Vooroverlegreacties

Onderwerp : PF-2023/269103: advies vooroverleg bestemmingsplan
Surhuisterveen - Molenweg 12

Datum	9 oktober 2023	Behandeld door	R. Reiker	Bijlagen	1
Onze referentie	UIT/29842 Z/23/00012602	Doorkiesnummer	088-2298652		
Uw referentie	NL.IMRO.0059.BPSvMolenweg12-OW01	E-mail	r.reiker@brandweefryslan.nl		
Uw brief van	2 oktober 2023			Pand-ID	0059010000842602
Onderwerp	Advies RO - Voorontwerp bestemmingsplan – Bedrijfsbestemming – Molenweg 12, Surhuisterveen

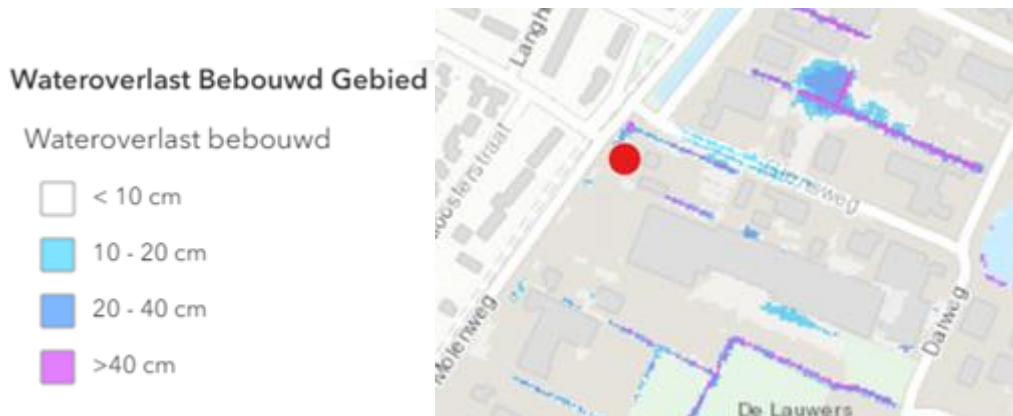
Het watersysteem aan de oostzijde van Surhuisterveen kent op dit moment eigenlijk geen ruimte meer voor afvoer van extra water richting de boezem. Bij zware buien geeft dit nu al wateroverlast verder oostelijk op industrieterrein de Lauwers.

Uit onderstaande uitsnede van wateroverlast in bebouwd gebied uit de 'Friese klimaatatlas' zien ze dat de bestaande watergangen rondom de projectlocatie (rode stip) al gevoelig zijn voor wateroverlast;
